美浜3号機、高浜1, 2号機
高エネルギーアーク損傷対策に係る工認申請の
設計変更について

2019年11月12日
関西電力株式会社

1. 概要

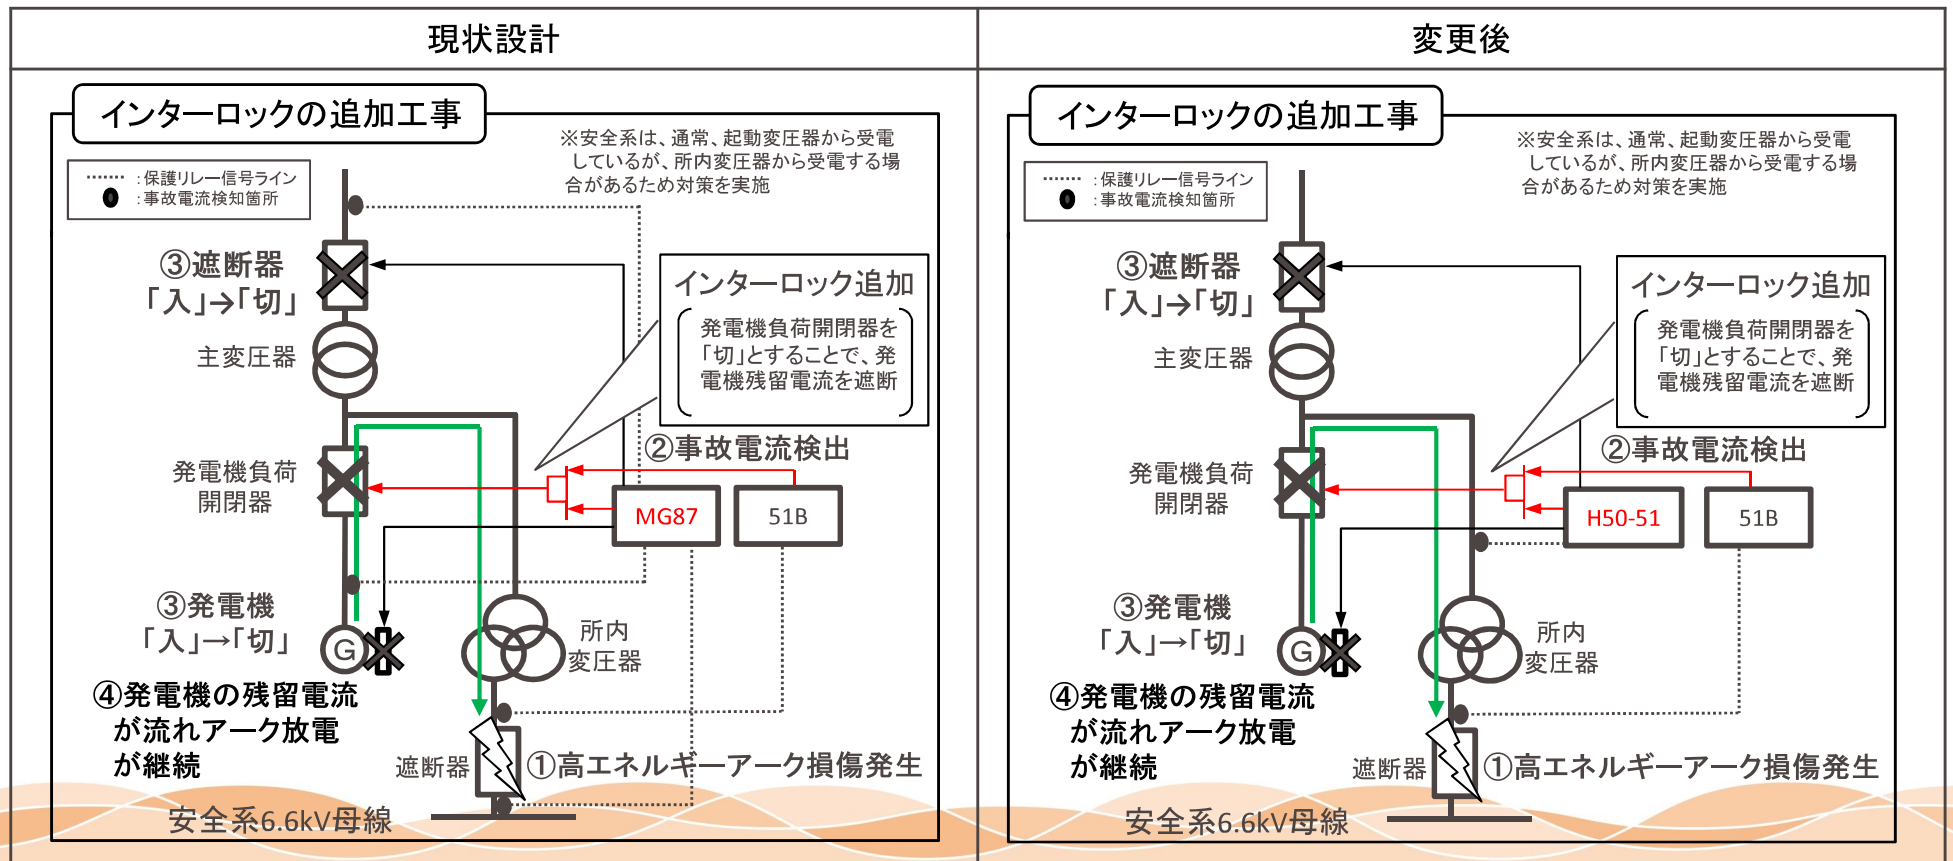
- ✓ 2018年10月19日に工事計画認可申請し、2019年4月26日に認可いただいた「美浜3号機、高浜1号機、高浜2号機 高エネルギーアーク損傷対策に係る工事計画」において、所変受電時の所変受電遮断器へのHEAF対策に関して「2. 設計変更理由」により、保護リレーの動作確実性を考慮し、以下の図に示すとおり、保護ロジックの設計変更を実施する。
- ✓ 保護ロジックの設計変更とは、所変受電遮断器でのHEAF想定において、MG87保護リレーと51B保護リレーのアンドロジックにて、発電機負荷開閉器（美浜3号機の場合：G30）を開放する設計としていたものを、H50-51保護リレーと51B保護リレーのアンドロジックに変更するものである。（大飯3,4号機同様設計）※詳細な回路系統図は「7. 参考」参照。

MG87保護リレー：広範囲保護（発電機～主変圧器～所内変圧器）、H50-51保護リレー：狭範囲保護（所内変圧器1次側から2次側）

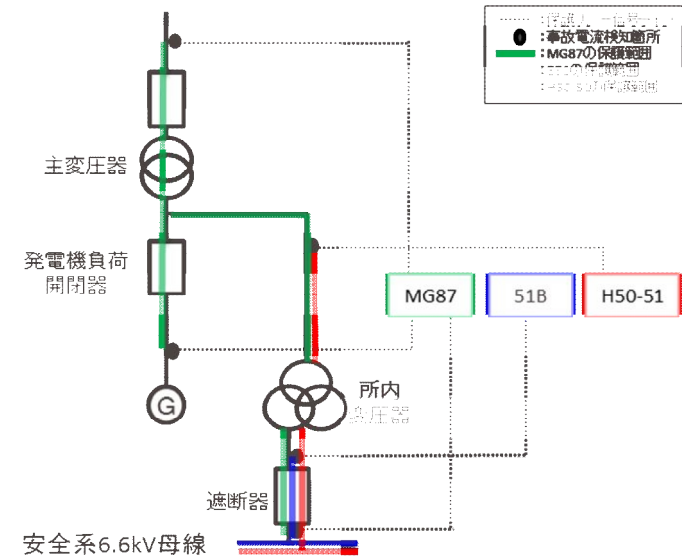
- ✓ 高浜1, 2号機及び美浜3号機で建設時より採用されているMG87保護リレーは、主変を含む発電機主回路から所変回路までが保護範囲（図の緑範囲）であり、可能な限り広い範囲を保護するという設計思想より採用されたものである。また、所変回路の保護にはもともとH50-51保護リレー（図の赤範囲）も設置されている。
- ✓ 美浜3号機及び高浜1, 2号機のHEAF対策としては、51B保護リレー（図の青範囲）との保護協調を考慮する必要がないこと、動作時間がH50-51保護リレーよりも動作時間が早いことから、MG87保護リレーと51B保護リレーとのアンドロジック設計で進め工認申請した。
- ✓ しかしながら、工事計画認可後にプラントメーカーにて詳細設計を進めたところ、51B保護リレーとのアンドロジックは、MG87保護リレーよりもH50-51保護リレーを採用する方が、以下の観点より現設計より信頼性あるHEAF対策となることが判明した。
 - ① MG87は主に所変1次側(主変～発電機主回路)の電気事故を検出するための保護リレーである。保護範囲としてHEAF事故点として想定する所変2次側も含まれるが、所変2次側へ供給される電流は1次側と比べ非常に小さく、相対的に所変2次側事故時の検出感度は下がる方向となる。
 - ② プラント建設時の設計思想では所変回路の保護はH50-51保護リレーを期待しており設計思想を踏まえたHEAF対策となる。

図1 MG87保護回路イメージ
(通常運転時)

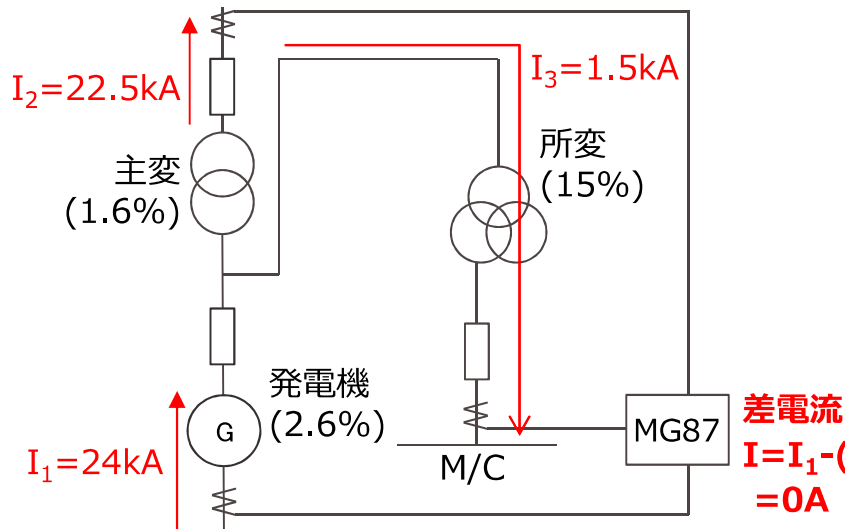
- ✓ 現場工事を実施するにあたり2019年4月26日に認可後に詳細解析を実施した結果、保護を期待する保護リレー (MG87) の設計変更 (MG87 (差電流動作) →H50-51 (過電流動作) : 大飯34号機同様設計) を実施することにより、動作信頼性をより確実なものとする必要があることから保護ロジックについて設計変更するものである。
- ✓ 美浜3号機及び高浜1, 2号機の当初設計としては、保護リレー (51B) との保護協調を考慮する必要がないこと、動作時間がH50-51よりも早い (MG87動作時間: 0.060s) ことを考慮し、MG87を採用し設計を進めていた。
- ✓ しかし、詳細解析を実施したところ、図1~3に示す通り所変2次側事故(所変受電遮断器HEAF)の場合、MG87の動作判定条件となる差電流が小さくなり、不動作域に移る可能性があることが判明した。
 - ・通常は、図1に示す電流の流れとなり差電流Iは0となりMG87は動作しない。
 - ・MG87の主な保護範囲となる所変1次側事故では、図2の通り事故点に対して発電機側及び系統(主変)側から事故電流が供給され、所変2次側の入力ほぼ0のため差電流Iは190kAとなりMG87は動作する。

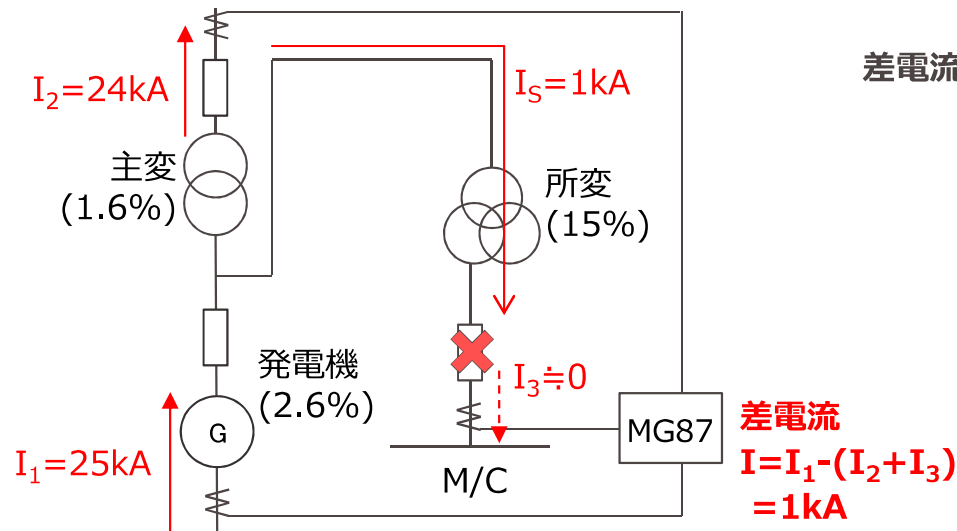
- ✓ 一方で、HEAF事故として想定している所変 2 次側事故では、所変のインピーダンス(抵抗)が発電機や主変と比べ大きいいため、図 3 の通り系統(主変)側からの電流供給がほとんどなく、MG87が検出する差電流Iは非常に小さいものとなる。
- ✓ 差電流 I が非常に小さくなることで、図 4 の通りMG87の不動作域に入る可能性がある。従い、動作信頼性としてより確実に H E A F 保護が可能となるH50-51保護リレーを採用する。
⇒H50-51は、MG87とは異なり、回路抵抗より一定値で求まる短絡電流を検出して動作するため、系統やプラントの状態によらず確実に動作し、HEAF保護すること可能となる。

図5 保護協調カーブ

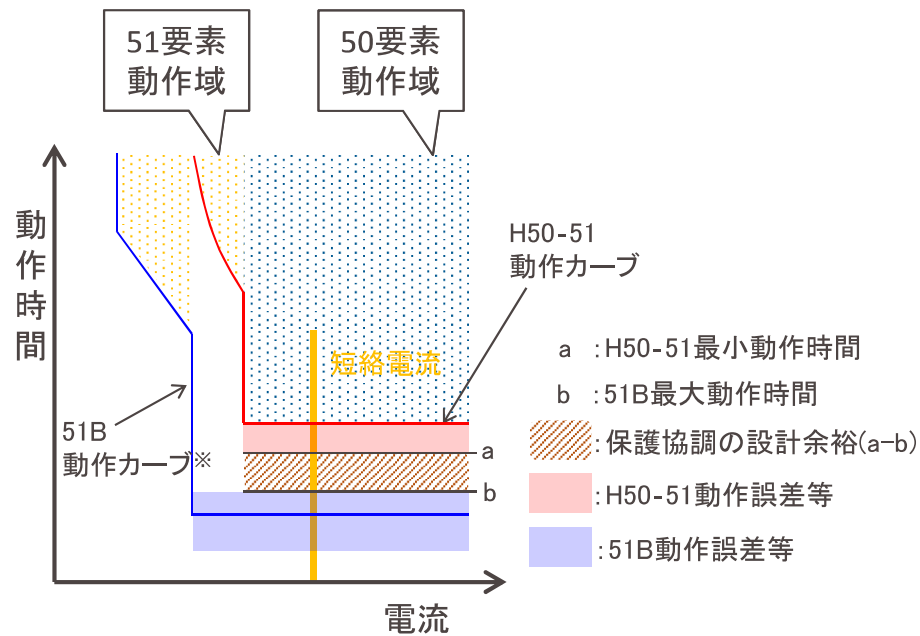
- ✓ なお、設計変更後の主変遮断器（美浜の場合：130）の開放時間から算出されるアークエネルギーについては、誤差等を考慮したとしてもアークエネルギー閾値（25MJ）内に収まることは確認済である。
- ✓ さらに図5の通りH50-51保護リレーを採用した場合においても保護協調に設計余裕をとっており、図6の短絡事故においてH50-51が51Bよりも先に動作（協調逆転）することは無いことも確認済である。
